**Pratica ARPAE – Area Autorizzazioni e Concessioni Metropolitana n. 19906/2022**

**PROCEDURA di ValSAT art. 5, comma 7, L.R. n. 20/2000, in applicazione delle norme transitorie di cui all'art. 4, comma 4, lett. c), L.R. n. 24/2017**

**Istruttoria di VAS/ValSAT della Proposta di Accordo Operativo avviata dal Comune di Castel Guelfo di Bologna relativa all'attuazione di parte dell'ambito ANS\_C2.1.**

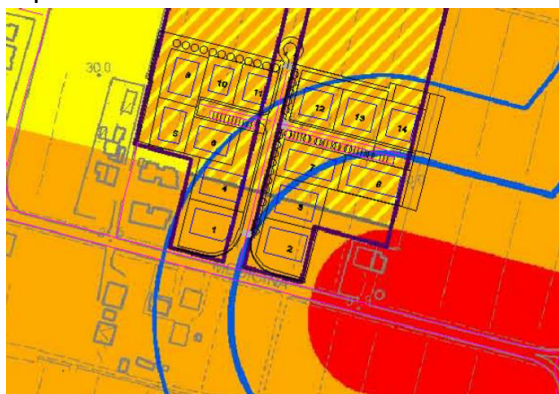
Nell'immagine seguente è riportata l'ubicazione dell'intervento di progetto su base della Classificazione Acustica del Comune di Castelguelfo.

Dalla cartografia della Classificazione Acustica si vede come i primi fronti degli edifici dei Lotti

1-4-12-13-14 siano ubicati all'interno della Fascia B di Via Nuova, i Lotti 2-3-8 all'interno della Fascia A, il Lotto 7 a cavallo tra le due fasce ed i Lotti 5-6-9-10-11 all'esterno della fasce di rispetto.
